УКАЗАНИЯ

по совершенствованию устройств автоматики, механики и связи
на железнодорожном транспорте

Изменения к альбому ТУ-20-81
"Постоянныес устройства
диспетческой централизации
системы "Луч".

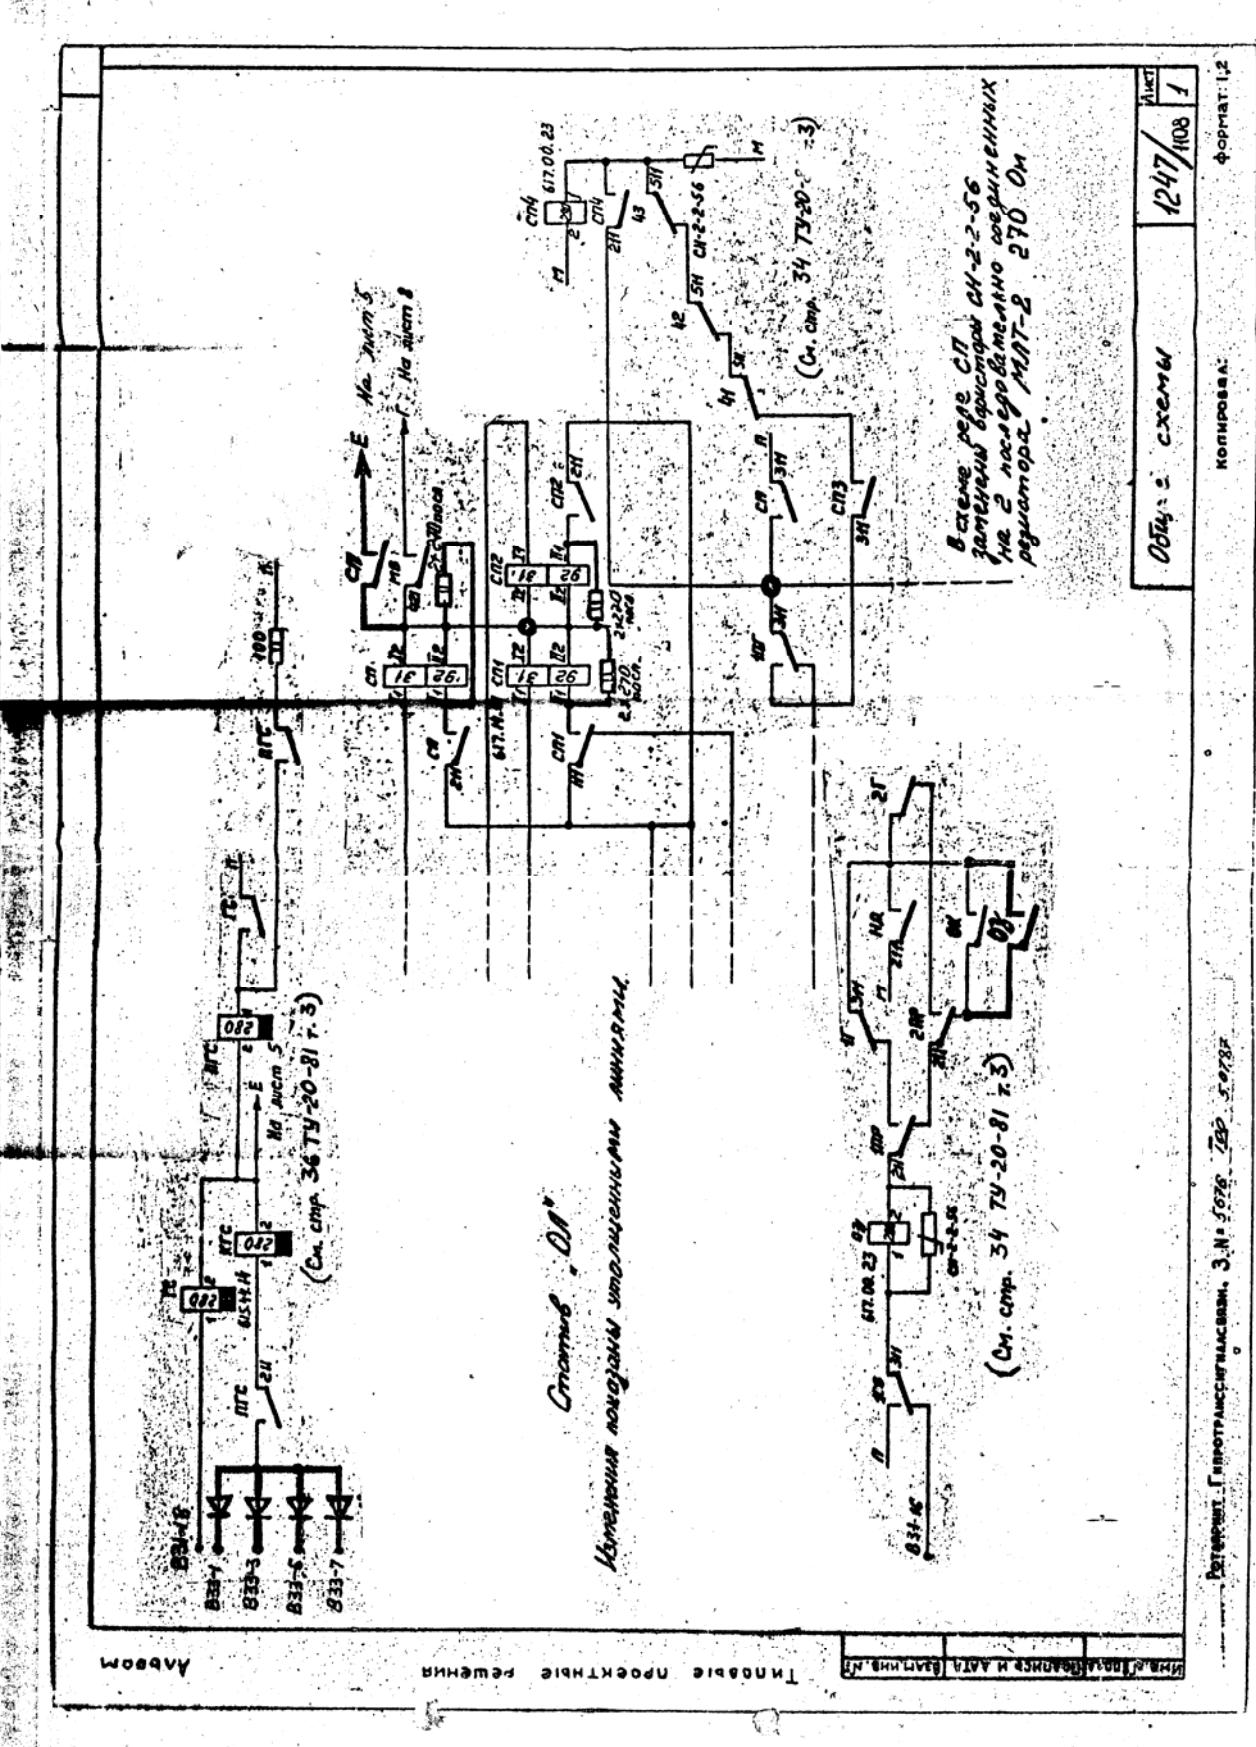
1. Изменение схемы реле ОЗ /ТУ-20-81, т.3, стр.34/

С целью исключения импульсной работы реле отмены задания ОЗ при
передержке кнопки параллельно фронтовому контакту реле ОК включить
фронтовой контакт реле ОЗ /лист I/.

2. Изменение схемы реле КГС /ТУ-20-81, т.3., стр.36/

С целью исключения обходных цепей в цепь возбуждения реле КГС
включить развязывающие диоды типа КД 105Г. /лист I/

3. Изменения в схеме реле СИ /ТУ-20-81 стр.34/

С целью исключения сброса реле сквозного пропуска СИ от первого
импульса параллельно цепи возбуждения через фронтовой контакт реле МВ
включить цепь самоблокировки через собственный фронтовой контакт.
На схеме обозначить пропущенные точки. С целью снижения уровня
электромагнитных помех, возникающих при выключении питания реле СИ,
параллельно обмоткам реле СИ, СИ1 и СИ2 сопротивлением 92 Ом вместо
варисторов СН-2-2-56 включить последовательно соединенные два рези-
тора типа МТ-2 сопротивлением 270 Ом /лист I/.

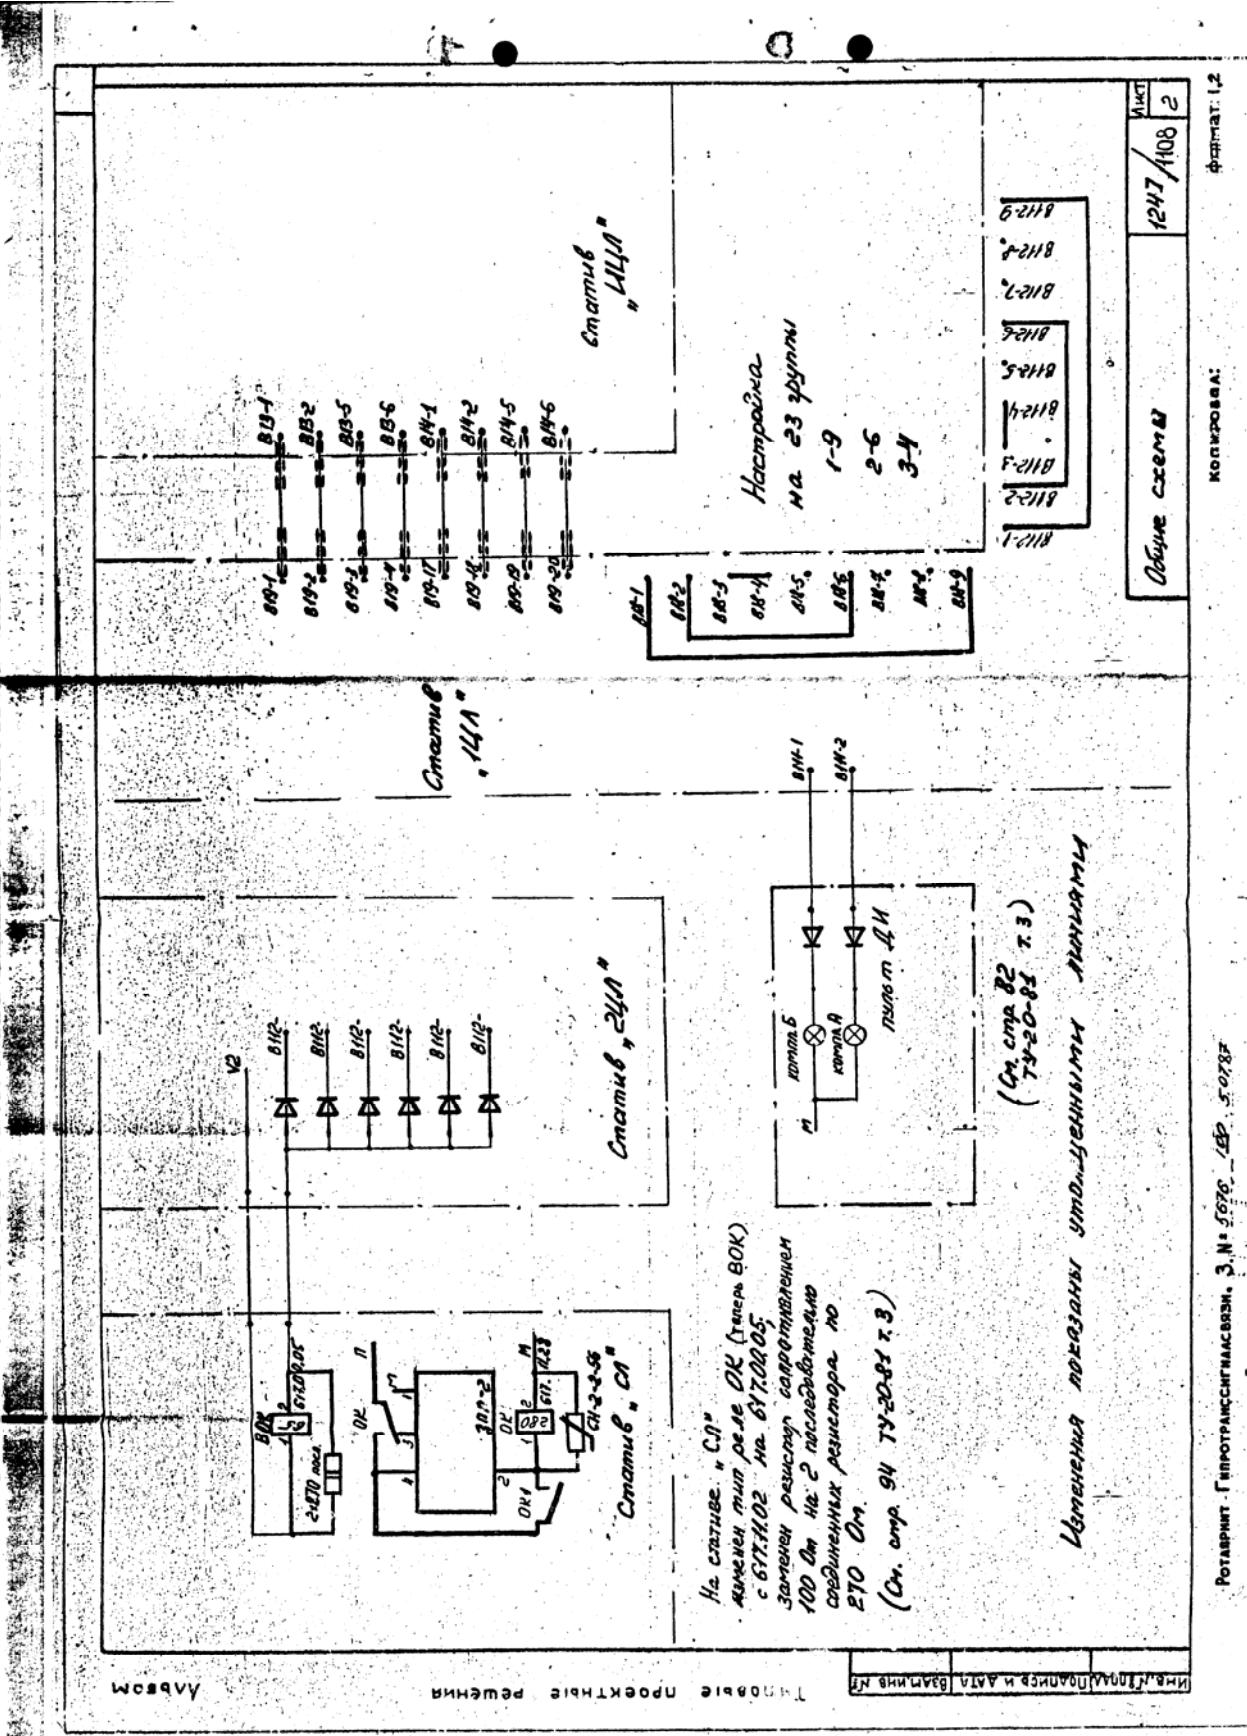
4. Изменение схемы реле ОК /ТУ-20-81, т.3.стр.94/

С целью исключения смены индикации на табло от помех предустан-
дывается временная защита. Для чего на стативе "СИ" устанавливается
в схеме вместо реле ОК вспомогательное реле ВОК, тип КДРШ 65 Ом
черт. № 617.00.05, получающее питание от статива СИ, а реле ОК тип
КДРШ 280 Ом черт. № 617.11.28 включается через контакты реле ВОК и

замедленную приставку ЗИР-2. При этом смена индикации на табло происходит только при условии длительности помехи или постороннего сигнала более 30 сек. Для снижения уровня электромагнитных помех параллельно обмотке реле ВСК подключаются два последовательно соединенных резистора МНТ-2 сопротивлением 270 Ом, а для исключения обходных цепей в схеме реле ВСК на стативе ЗИР устанавливаются развязывающие диоды типа КД 105Г. /лист 2/.

5. Изменения в схеме индикации пульта дежурного инженера АИ
АТУ-20-81, т.3, стр.82/

С целью исключения обходных цепей при перегорании предохранителя в цепи минусового полюса батареи на пульте ДИ устанавливаются развязывающие диоды типа КД 105.Г включаемые последовательно с индикаторными лампочками /лист 2/.

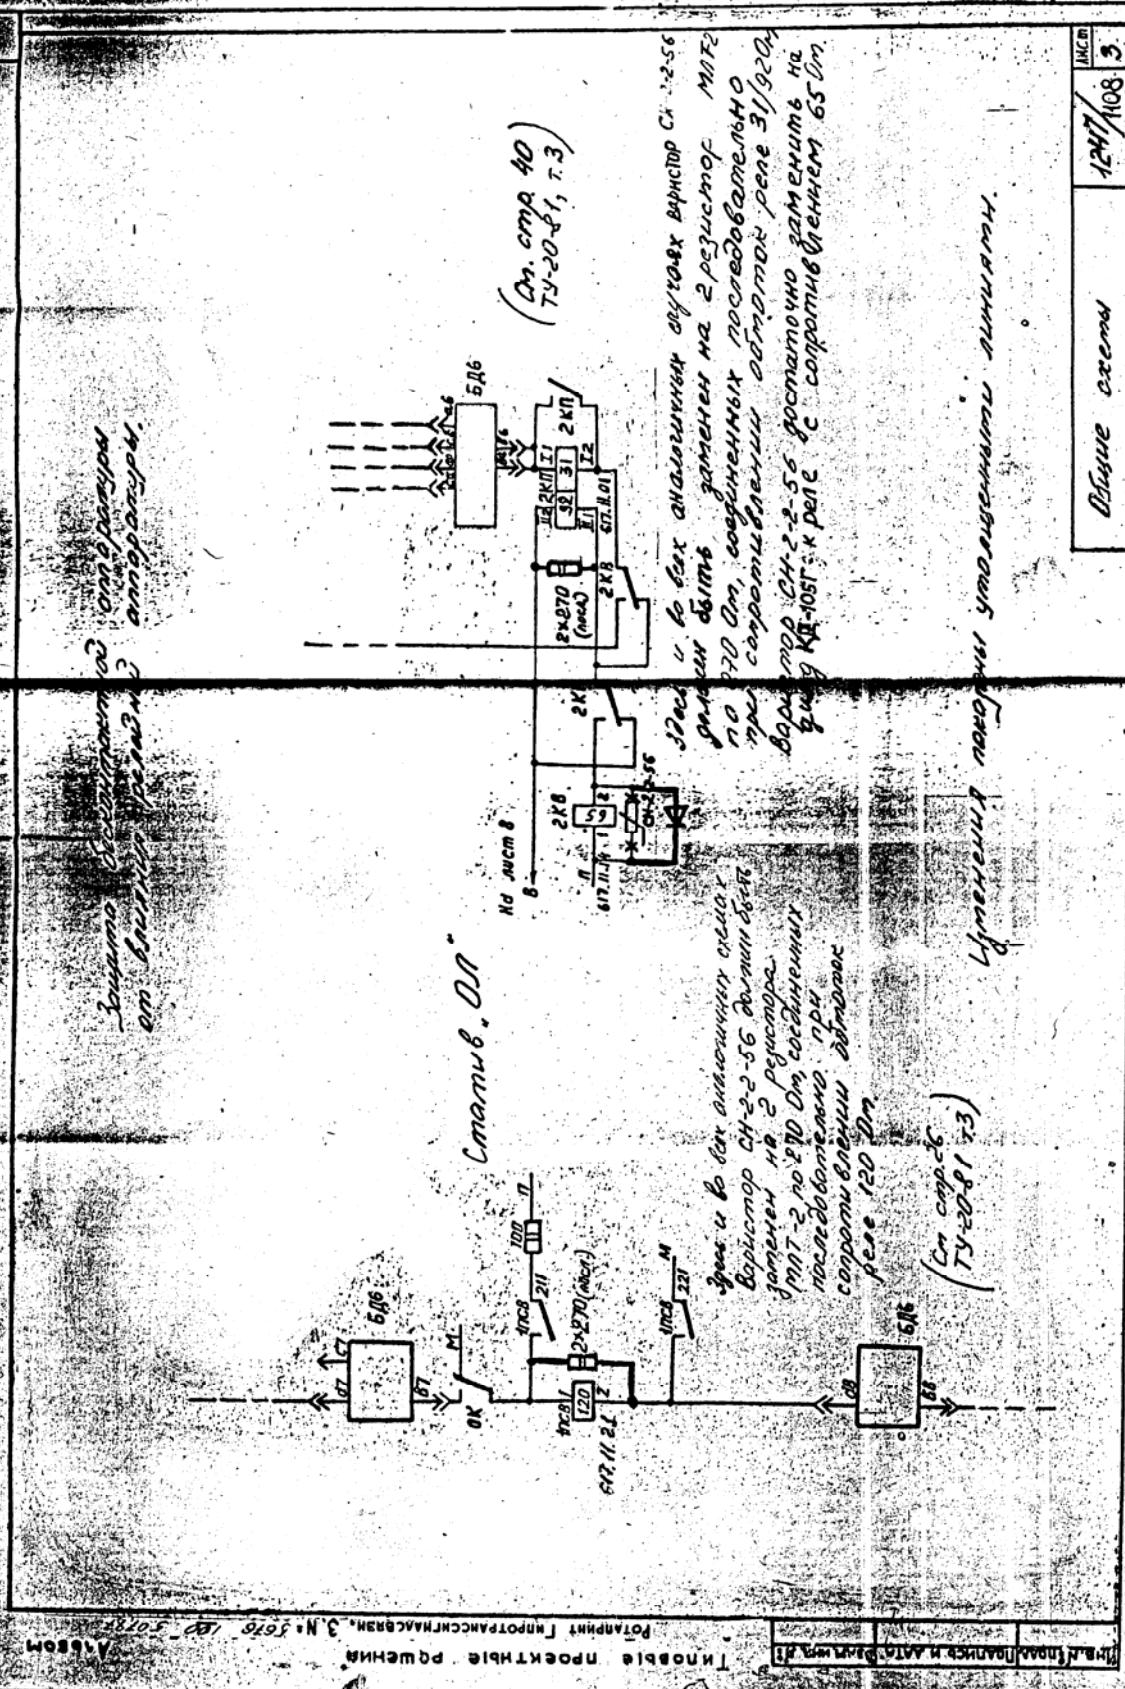
6 Изменения в схеме реле ПСВ /ГУ-20-8I т.3,стр.26/

С целью снижения уровня электромагнитных помех параллельно обмотке реле ПСВ вместо варистора СН-2-2-56 подключить два последовательно соединенных резистора МЛТ-2 сопротивлением 270 Ом /лист 3/.

7 Изменения в схеме реле 2КП и 2КВ /ТУ-20-81 т.3,стр.40/

С целью снижения уровня электромагнитных помех параллельно обмотке сопротивлением 92 Ома реле 2КП подключить два последовательно соединенных резистора МЛТ-2 сопротивлением 270 Ом, а параллельно обмотке реле 2КВ вместо варистора СН-2-2-56 установить диод типа КД-105Г /лист 3/.

8. Дополнения к схеме настройки АТУ-20-8I т.3..., стр.82.

На листе 3 приложения к указанию приведены настроочные пе-
ремычки для группы 23, используемой по принципу ЗАПРОС-ОТВЕТ.
